COMUNE DI GENOVA

ATTO N. ORM 378 DEL 20/05/2022

**OGGETTO: VIA LUIGI TOMMASO BELGRANO
ORDINANZA DI REGOLAMENTAZIONE DELLA CIRCOLAZIONE
STRADALE MEDIANTE ISTITUZIONE DI OBBLIGHI E LIMITAZIONI AL
TRANSITO PER DELIMITAZIONE DI AREA DI CANTIERE.**

ALL 01 PIANO DI MOBILITA'

Schema generale segnaletica da utilizzare durante gli interventi

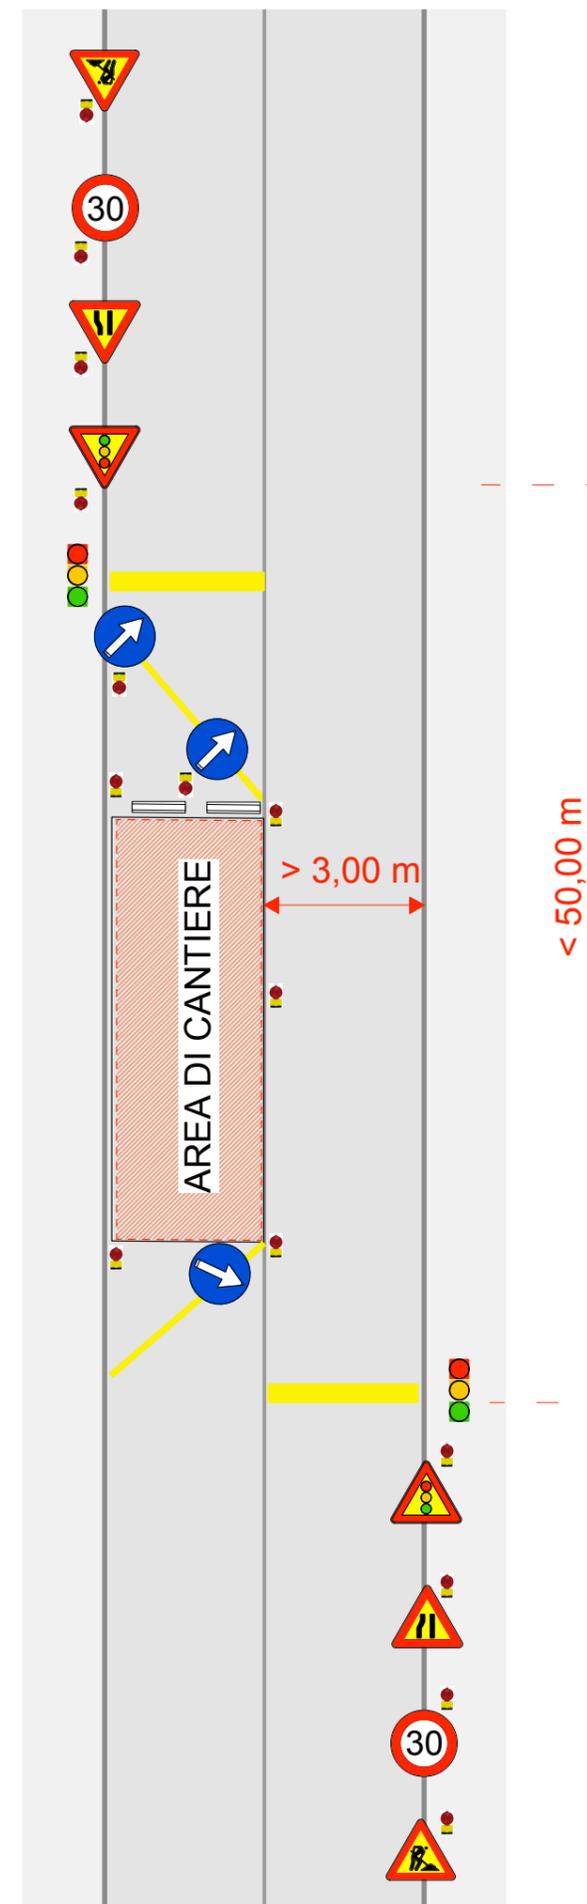
per quanto di competenza il tempo di tutto rosso deve essere minimo 20" mentre quello proposto è 40" considerando il limite di velocità pari a 30 km/h e la distanza di 50 metri fra le due lanterne.

Manca il tempo di giallo che deve essere pari a 5".
